TRANS/WP.29/GRSP/37
24 juin 2005

Groupe de travail de la sécurité passive (GRSP)

**RAPPORT DU GROUPE DE TRAVAIL DE LA SÉCURITÉ PASSIVE (GRSP)
SUR SA TRENTE-SEPTIÈME SESSION**

Figure 7: Emplacement de l'ancrage pour sangle supérieure ISOFIX, zone ISOFIX
– Vue latérale agrandie de la zone d'enroulement»

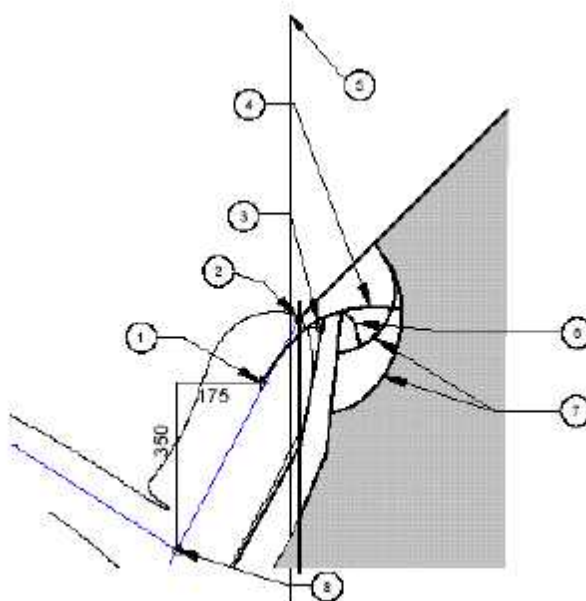
10. En ce qui concerne les amendements proposés aux figures 6 et 7 de l'annexe 9 (TRANS/WP.29/GRSP/2005/4, GRSP-34-20, GRSP-36-13, GRSP-37-14), le GRSP a jugé que la figure 6 n'avait pas besoin d'être modifiée et décidé de modifier la figure 7 comme indiqué à l'annexe 2 du présent rapport. Le secrétariat a été prié de transmettre la proposition adoptée au

Annexe 9, figure 7,

Remplacer la figure actuelle par la figure ci-après:

«EXEMPLE DE MARQUE D’HOMOLOGATION...»

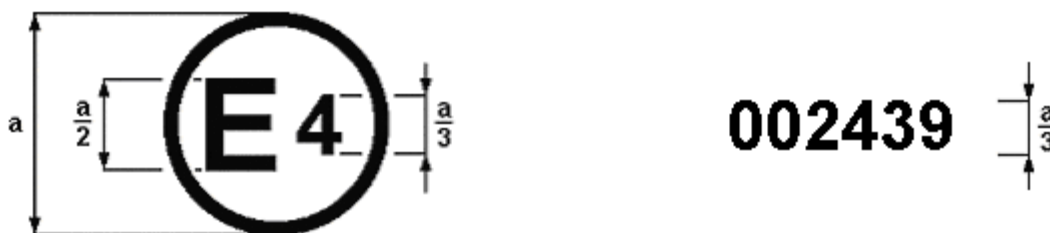
Annexe 2, lire:

a = 8 mm min.»
